品番	SS671BNML	品名	手洗付密結タンク	1 / 3
----	-----------	----	----------	-------

衛生陶器補修品互換性情報		No. E0020
件名 タンク取付ナット・ボルト互換性の件		
対象製品 SS30/31系、SS32/33系、SS90/91系、SS92/93系、SS510/511系、SS560/561系、SS564/565系、SS590/591系、SS594/595系、SS670/671系、SS680/681系		
■タンク取り付け用のナットおよびボルトが仕様変更となっています。		
新旧製品の違い ★変更理由：施工不良によるゆるみ、ぐらつきなどのリスク軽減のため。 ①正しい組み合わせ例 ②間違った組み合わせ例 		
《ポイント》 ボルトには、先端まで全部ねじが切っているもの(旧型品)と半分くらいしかねじを切っていないもの(新型品)があります。 ボルトを交換する場合は、ナットの組み合わせによっては互換性がないため、正しい組み合わせで使用する必要があります。 ①正しい組み合わせ: ねじが途中までしかないボルトとねじ込み式ナット(黒色) ②間違った組み合わせ: ねじが途中までしかないボルトとワンタッチナット(白色) ★正しい組み合わせでない場合は、タンクと便器との固定が不安定となり、水漏れする可能性があるため、必ず正しい組み合わせで施工してください。 ★同梱している2セット全てを上記正しい組み合わせで交換してください。

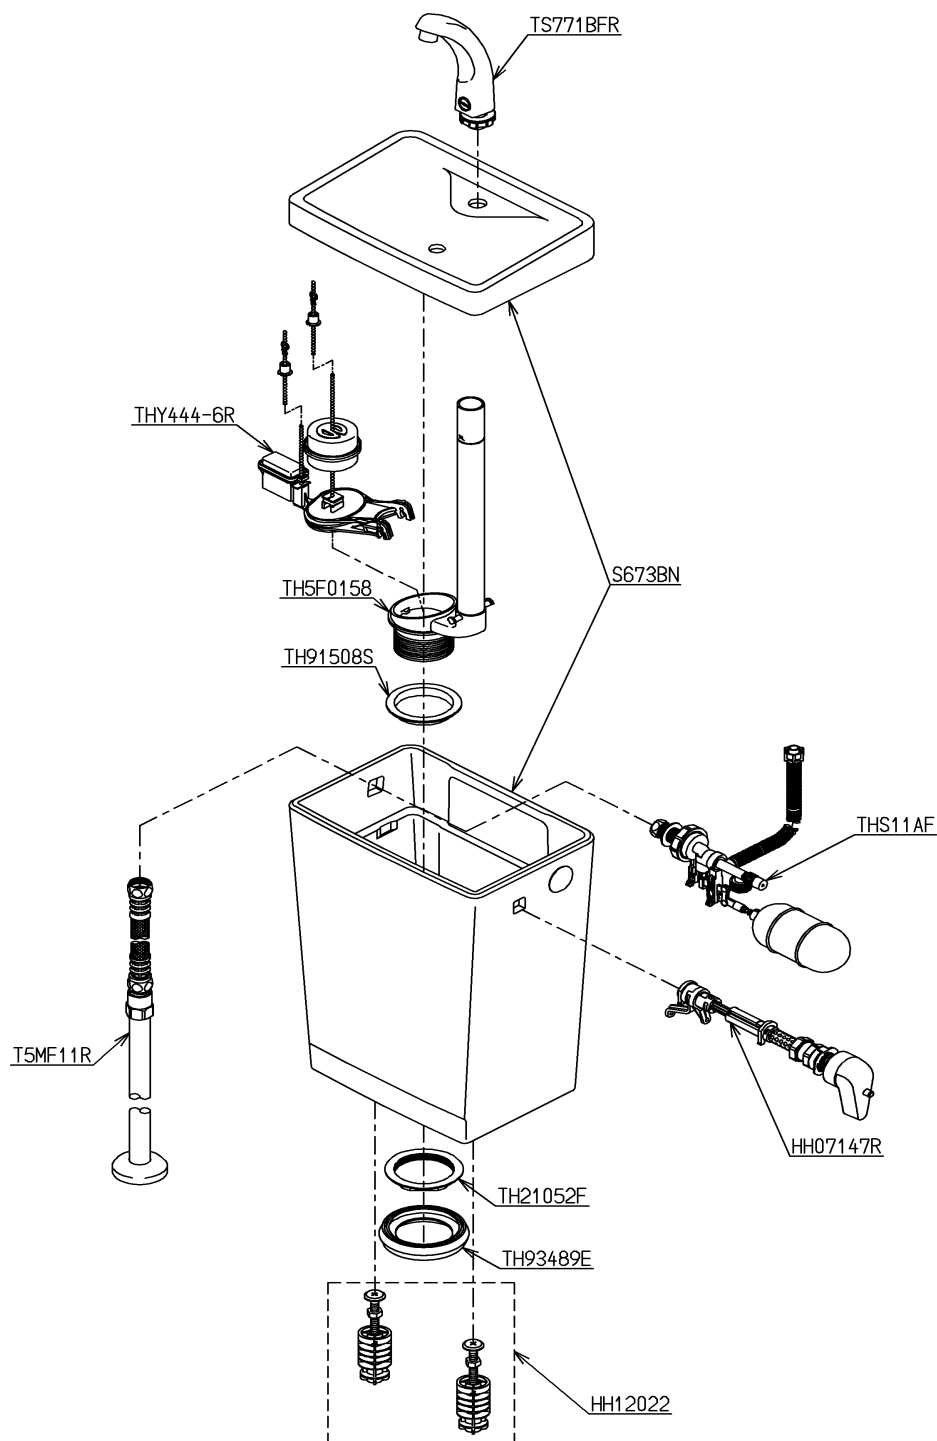
互換性に関する注意情報があります

- ・タンク取付ナット・ボルト互換性の件
